**Občané za ochranu kvality bydlení a životního prostředí v Troubsku, z.s.**

### **Odvolání proti územnímu rozhodnutí pro umístění stavby „I/73 Bořitov – Svitávka“**

Dne 5. 6. 2025 byla na úřední desce Jihomoravského kraje pod č. j. JMK 82783/2025 zveřejněna veřejná vyhláška datovaná dne 2. 6. 2025 s územním rozhodnutím pro záměr nazvaný "I/73 Bořitov - Svitávka" (dále také jen „veřejná vyhláška“ nebo „územní rozhodnutí“).

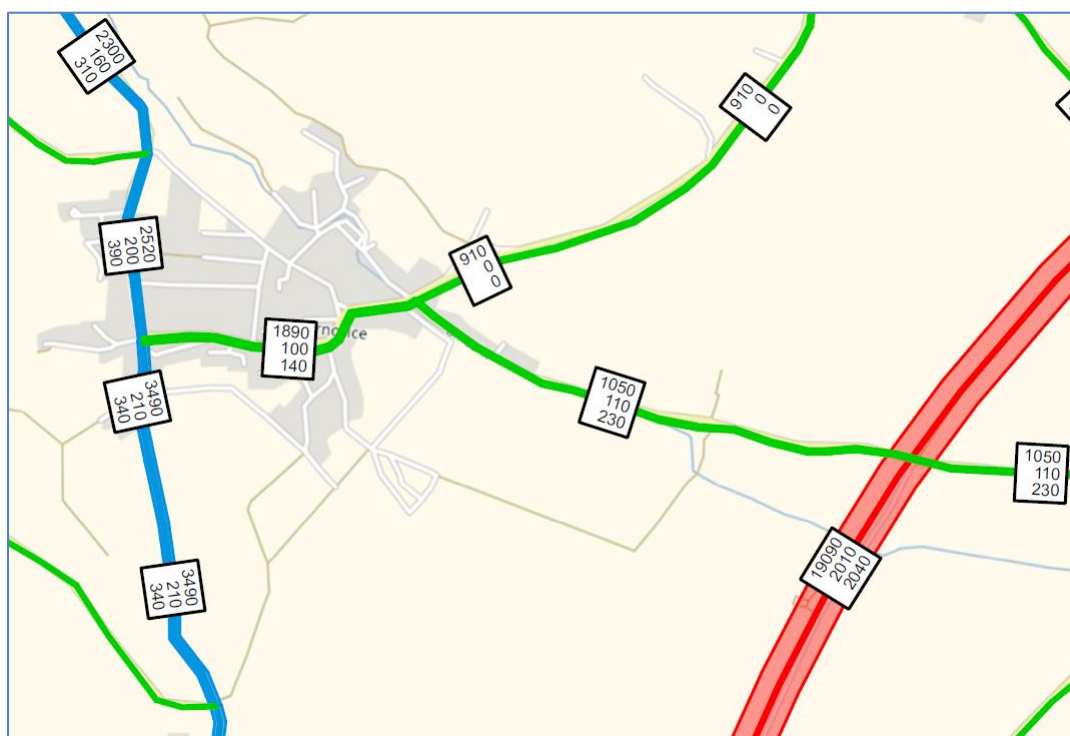
62. Rozptylová studie **neobsahuje** celkové / kumulativní znečištění ovzduší. **Pouze** hodnoty celkového / **kumulativního** znečištění ovzduší mohou být porovnávány s veřejnoprávními (hygienickými) limity.

**Stavební úřad námitku nevypořádal správně:** Grafické přílohy obsahují pouze tzv. příspěvky a ne celkové (kumulativní) znečištění.

Projektová dokumentace 06/2022 – výkres C-3-1_KOORD_SIT – CAST 1	ZÚR JMK (platné k 06/2022 – 01/2023)

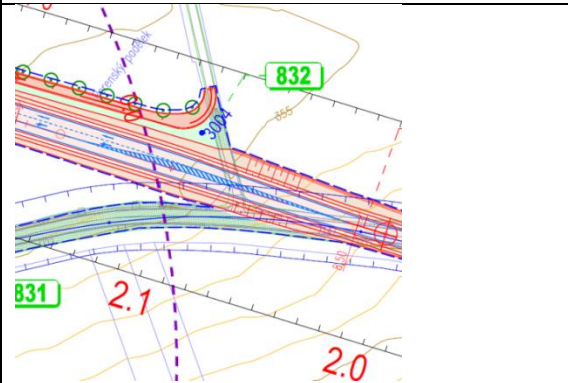
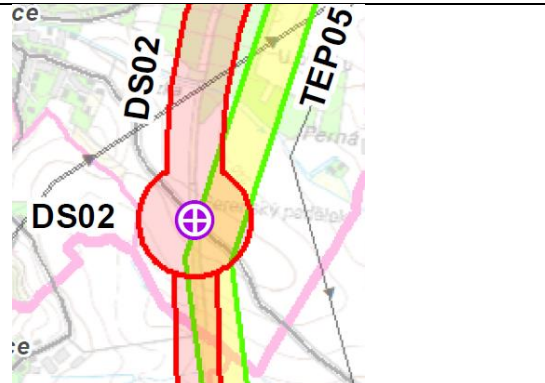
Vadou také je, že na výkrese není vymezen zpřesněný koridor dle ÚP Lysice.

Projektová dokumentace 06/2022 – výkres C-3-4_KOORD_SIT – CAST 4	ZÚR JMK (platné k 06/2022 – 01/2023)
---	--------------------------------------

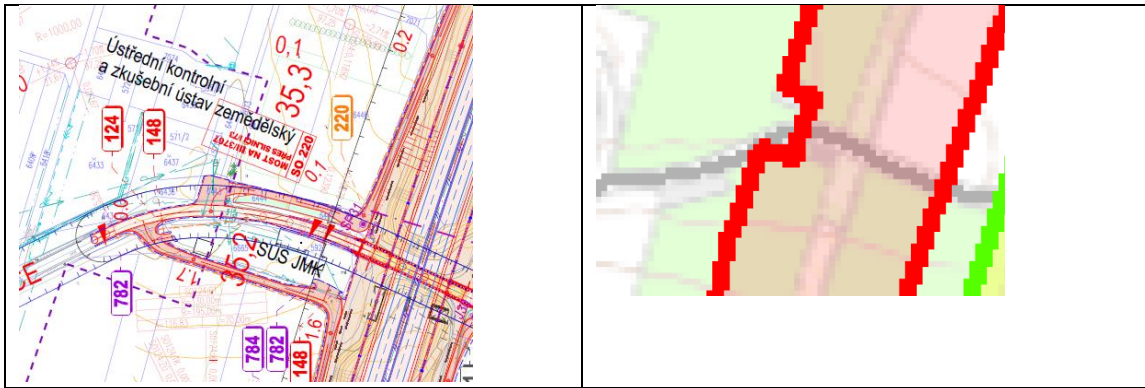
Koridor dle ZÚR JMK je v projektové dokumentaci vymezen fialovou čerchovanou čarou:

**Stavební úřad námítku nevyřadil správně.** Stavební úřad správně uvedl: „*Jedna z nejdůležitějších povinností stavebních úřadů je posouzení záměru dle platné územně plánovací dokumentace. Z tohoto důvodu je nutné zajištění závazného stanoviska orgánu územního plánování dle § 96b zákona č. 183/2006 Sb. Soulad záměru je podmínkou pro získání nejen JZS, ale i dalších stanovisek jako podkladů pro vydání územního rozhodnutí*“, avšak stavební úřad podle uvedeného nepostupoval, když ignoroval důkazně doložené rozpory s územně plánovací dokumentací.

Projektová dokumentace 06/2022 – výkres C-3-5_KOORD_SIT – CAST 5	ZÚR JMK (platné k 06/2022 – 01/2023)
---	---

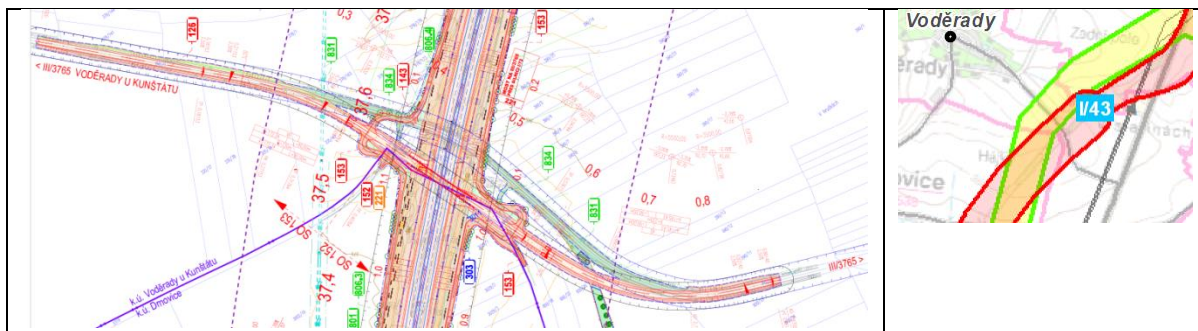
Koridor dle ZÚR JMK je v projektové dokumentaci vymezen fialovou čerchovanou čarou:

Poznamenává se, že níže je projektová dokumentace reprodukována dle originálu tisku a rotace o **násobky** 90 stupňů. K provedení přesného porovnání je nutno vzít v úvahu skutečnost, že výkresy projektu nejsou orientovány jako územně plánovací dokumentace, tedy „sever nahoře“.

**Stavební úřad námítku nevypořádal správně.** Stavební úřad správně uvedl: „Jedna z nejdůležitějších povinností stavebních úřadů je posouzení záměru dle platné územně plánovací dokumentace. Z tohoto důvodu je nutné zajištění závazného stanoviska orgánu územního plánování dle § 96b zákona č. 183/2006 Sb. Soulad záměru je podmínkou pro získání nejen JZS, ale i dalších stanovisek jako podkladů pro vydání územního rozhodnutí“, avšak stavební úřad podle uvedeného nepostupoval, když ignoroval důkazně doložené rozpory s územně plánovací dokumentací.

Projektová dokumentace 06/2022 – výkres C-3-6_KOORD_SIT – CAST 6	ZÚR JMK (platné k 06/2022 – 01/2023)

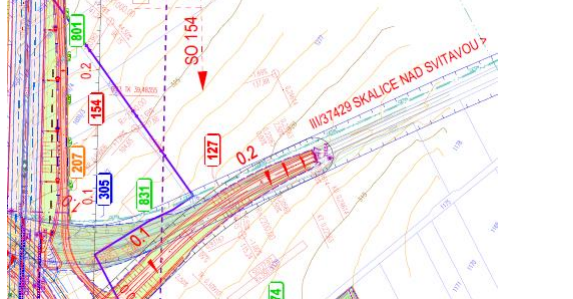
97. Rozpor se ZÚR JMK je níže **doložen** pro řešení MÚK **Skalice nad Svitavou**, pro oblast křižovatky silnice I/73 se silnicí II/150 a silnicí III/37429.

Koridor dle ZÚR JMK je v projektové dokumentaci vymezen fialovou čerchovanou čarou:

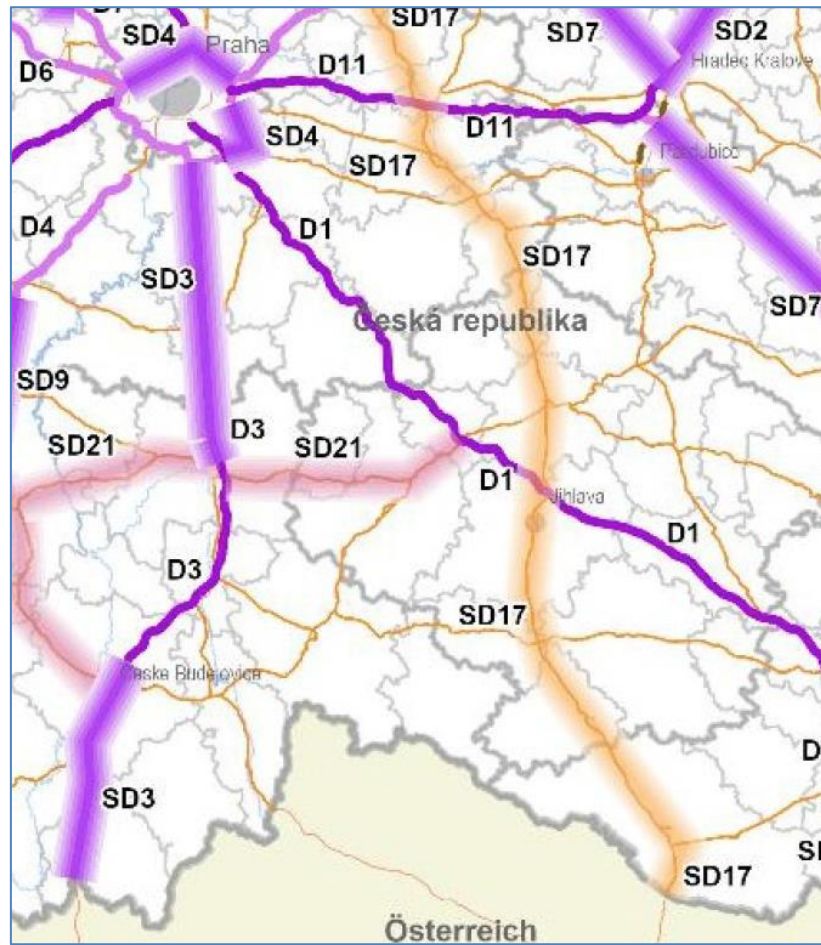
199. Nelze také přehlédnout nejjednodušší možné řešení spojení od Boskovic / Svitávky přes Bořitov ke Kuřimi, a to pouhou modernizací stávající komunikace I/43. Jedná se opět o projekt autorizovaného dopravního inženýra ing. Kalčíka, které je znám Krajskému úřadu JMK, neb mu byl předán jako podklad pro územní plánování. Tento projekt vychází z toho, že zásadním problémem na trase stávající komunikace I/43 Brno – Svitavy je vznik kongescí díky úzkému hrdlu tvořeného průtahy obcí Lipůvka – Lažany. Pro úspěšné řešení úzkého hradla je tento projekt nazván podle něj, tedy „I/43 Optimalizace trasy Odstranění úzkého hrdla Lipůvka - Lažany - Závist“, zahrnuje celou trasu včetně úseku Bořitov – křižovatku stávající I/43 se silnicí k obci Svitávka. Při odstranění předmětného úzkého hrdla se docílí situace, že **I/43 v úseku od Boskovic až po severní hranici správního území města Brna nebude průtahem žádného zastavěného území**. Je až s podivem, že po desetiletí tento problém s vysokou prioritou neřešil. V úseku Bořitov – křižovatku stávající I/43 se silnicí k obci Svitávka komunikace I/43 řešení sleduje koridor stávající I/43, která je nyní modernizována na několika místech (a další modernizace jsou na úseku jižně od Bořitova). Je to tedy perspektivní do budoucna hledící ekonomicky úsporný projekt, kde by v porovnání s I/73 nedošlo k téměř žádným novým záborům půdy a dotčení přírody. Rozhodně by zde nebylo prakticky žádné kácení, což je v doslova dramatickém kontrastu k neuvěřitelnému rozsahu kácení 2 539 ks stromů a 217799 m<sup>2</sup> zapojených

porostů dřevin (a kde se jedná o 80 let stabilizované území bez lidského zásahu, s množstvím cenných biotopů a chráněných živočichů). **Tedy tento ekologicko/ekonomický projekt nelze pominout a musí být zvážen jako možné jiné uspokojivé řešení.** Přitom námitkou nemůže být ani otázka zapojení do sítě TEN-T. Od doby, kdy komunikace 43 (Hitlerova dálnice) byla v očích politiků jediným spojením sever – jih se situace dávno změnila a místo trasování Hitlerovy dálnice do míst, kde nejsou žádné zdroje / cíle dopravy, existuje v Police územního rozvoje ČR od roku 2015 jiná, dopravně mnohem vhodnější trasa sever – jih, a to trasa napojená na celou řadu velkých měst - SD17 s vymezením „Silnice I. třídy I/38 úsek (Mladá Boleslav)–D10–Nymburk–Poděbrady–D11–Kolín–Čáslav–Golčův Jeníkov–Havlíčkův Brod–D1–Jihlava–Znojmo–Hatě–hranice ČR/Rakousko (–Wien)“, která je v PÚR ČR indikovaná pro „minimalizaci dopadu na životní prostředí“ – viz schéma z PÚR ČR. Nezanedbatelným faktem je, že původně dálnice D43 byla, a to logicky, degradována na silnici I. třídy. To by se také mělo projevit v novém posouzení všech souvislostí, včetně změn v PÚR ČR. Nelze také přehlédnout plány rezortu dopravy po další období, kde komunikace od Jihlavy směrem k Hradci Králové a Pardubicím představuje novou prioritu. K tomu druhý obrázek níže.
